ÜBERPRÜFUNGS PROTOKOLL FÜR SPORTANLAGEN MIT RASENFELDERN

1. Bezeichnung der Sportanlage: FBZ FBV Grieskirchen	
2. Anschrift: 4710 Grieskirchen, Sportplatzstraße 15	
3. Telefon: 0664/ 4417625	Fax:
4. Wie viele Faustballfelder gibt es auf der Anlage insgesamt: 2

Feld 1

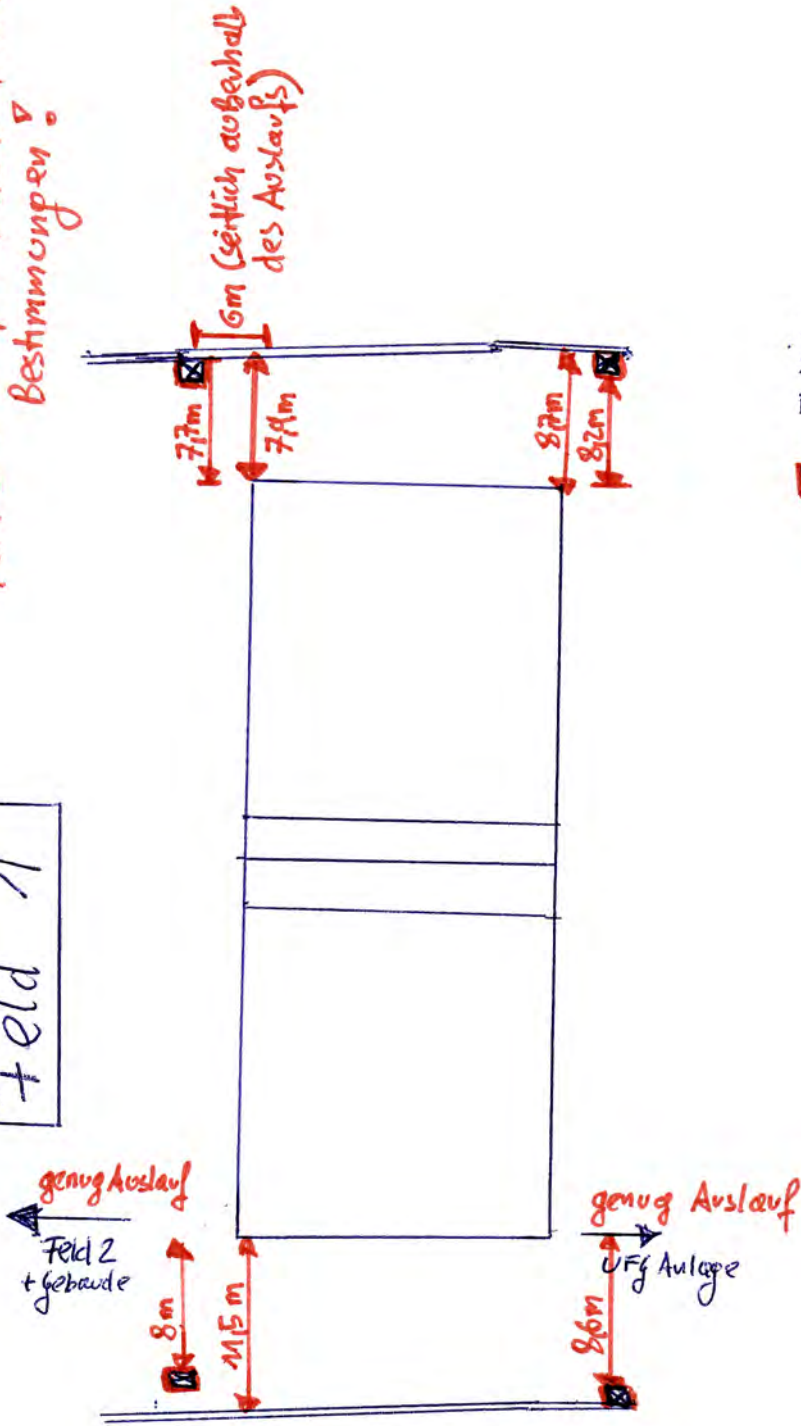
Feld 2 \Rightarrow entspricht deutlich nicht den Bestimmungen!

alle stehen außerhalb des Auslaufs

!
 \Rightarrow der hintere Auslauf (rechts) entspricht (knapp) nicht den Bestimmungen (79-7,7m anstelle der geforderten 8m) daher Zulassung nur für die 2. Bl. möglich!

13. Sonstiges : Da der hintere Auslauf (knapp) nicht den Bestimmungen entspricht, wird nur eine bedingte Zulassung für die 2. Bundesliga erteilt.
